Veřejná zakázka: Sanatorium Pálava

Věc: Pokyn k variaci

Pokyn k Variaci č. 6: Zdroje tepla a chladu

Tato Variace náleží k Milníku č. 13: Dokončení technologií dle příslušných norem včetně zkoušek a certifikátů, rozvaděče, VZT jednotky

Porovnání původního a nového řešení zdrojů tepla a chladu z pohledu splnění podmínky DNSH:

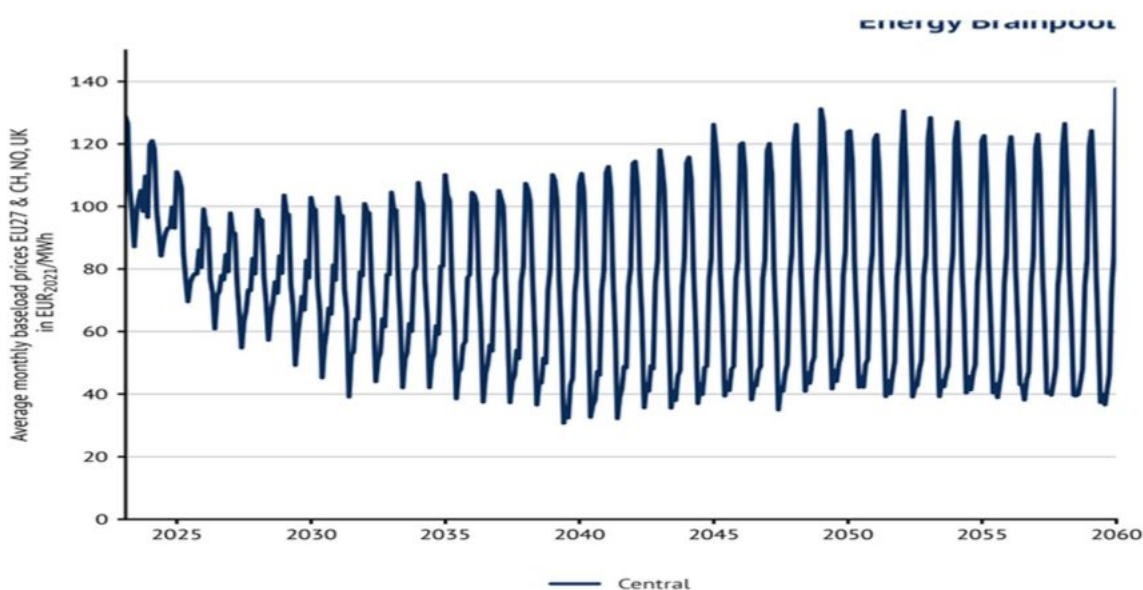
V původním řešení požadavek DNSH byl splněn, ale neobsahoval žádnou rezervu. Tudíž při nutnosti navýšení zdrojů nebylo možné nadále vycházet z původního technologického konceptu řešení a bylo nutné navrhnout nové řešení zdrojů tepla a chladu.

Pro takto navržený zdroj tepla a chladu byl zpracován nový PENB, který vykazuje o 25 % nižší spotřebu primární energie (PED), než je požadavek na budovy s téměř nulovou spotřebou energie (dle DNSH požadavek na 20%). Viz výše tabulka Porovnání původního a nového řešení zdrojů tepla a chladu.

Akustika - Chladicí stroje

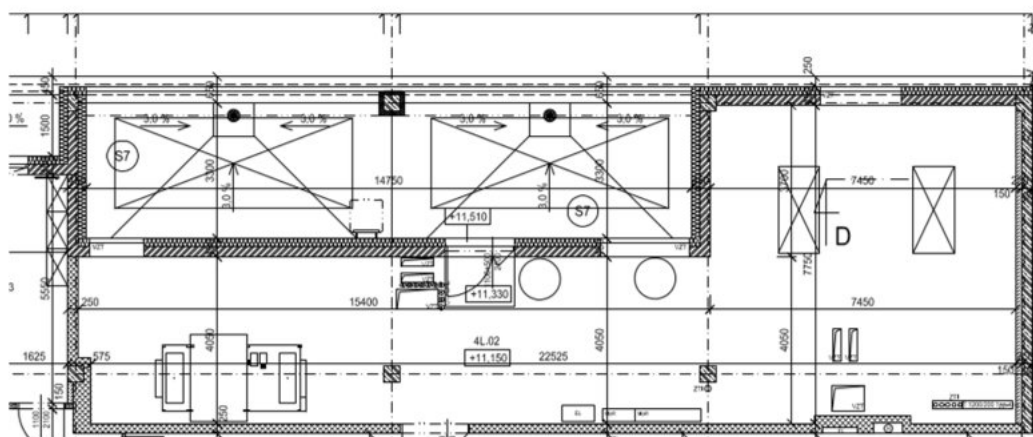
Na terase 4L.45 byly v původním řešení navrženy jako součást tepelných čerpadel dvě jednotky suchých chladičů. Hladina akustického výkonu těchto zařízení byla v rámci akustického posudku, který je součástí zadání uvažována o hodnotě 65 dB. V tomto případě nebylo požadováno žádných akustických opatření. Žaluzie vyplňující otvor ve fasádě mezi průvlakem a terasovým zábradlím byla uvažována jako protidešťová ocelová žaluzie bez akustických parametrů.

Únosnost akustika - Kogenerační jednotka

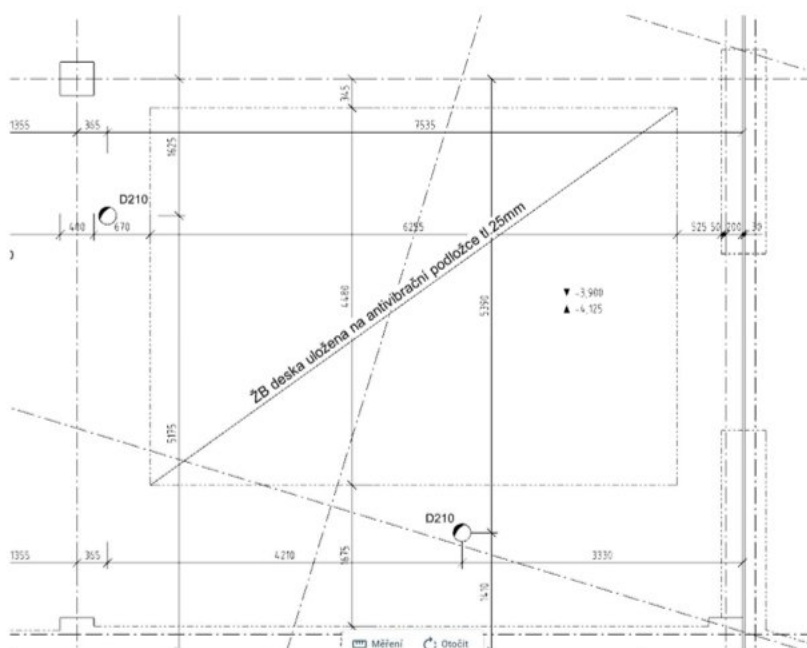
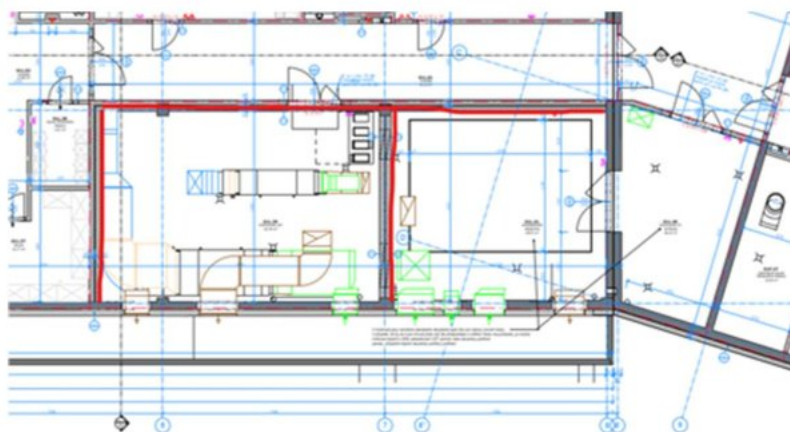
Kogenerační jednotka je umístěna v samostatné místnosti 01L.41. Jedná se o kogenerační jednotku o výkonu 140 kWe (Vitobloc 200 EM-140/207, hmotnost 3620 kg, hladina akustického tlaku ve vzdálenosti 1 m volného prostoru je 71 dB).

Na základě výrazně vyššího akustického tlaku kogenerační jednotky již nevyhovuje jednoduchá dělící stěna a je nutné provést zdvojenou akustickou stěnu. Ve výpočtu se řeší i sousední místnost 01L.39 Strojovny VZT. Dle vyjádření projektanta se hluky sčítají, a proto je nutné řešit obě dvě místnosti. Dále byl na základě výše uvedených hlukových parametrů v obou místnostech (01L.41 a 01L.39) navržen akustický podhled. Dalším stavebním opatřením výkonnější kogenerační jednotky je nutnost navýšení hodnoty zvukové neprůzvučnosti oken v počtu 8 ks na východní fasádě o 2 dB. Posledním stavební úpravou je nutnost zvukově oddělené základové desky na úrovni podlahy materiálem Sylomer.

Akustika - Chladicí stroje

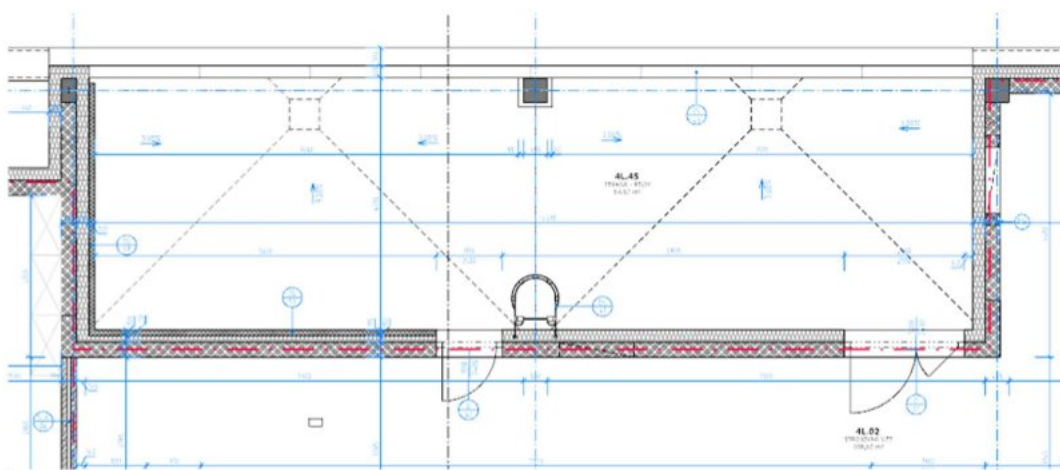
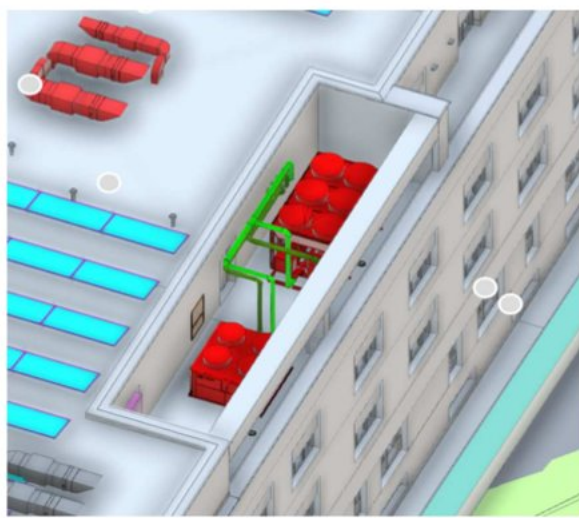
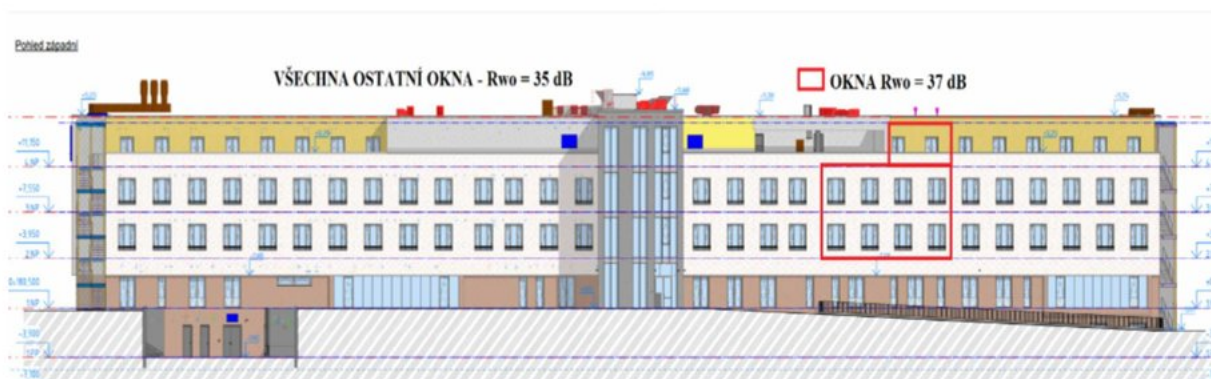
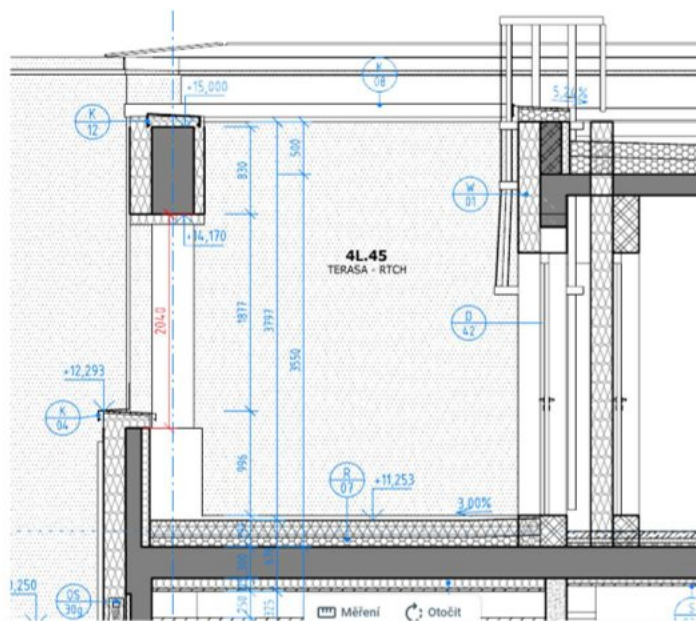
Na terase 4L.45 je navržen jeden chladicí stroj - chiller. Jeho hladina akustického výkonu je 89 dB (Na základě nového akustického posudku je nezbytně nutné doplnit akustický obklad na zadní stranu fasády za chiller. Dále je třeba otvor ve fasádě vyplnit speciální akustickou žaluzií s akustickým útlumem požadovaným novou akustickou studií. Dalším stavebním opatřením této změny je nutnost navýšení hodnoty zvukové neprůzvučnosti oken v počtu 10 ks na západní fasádě o 2 dB.
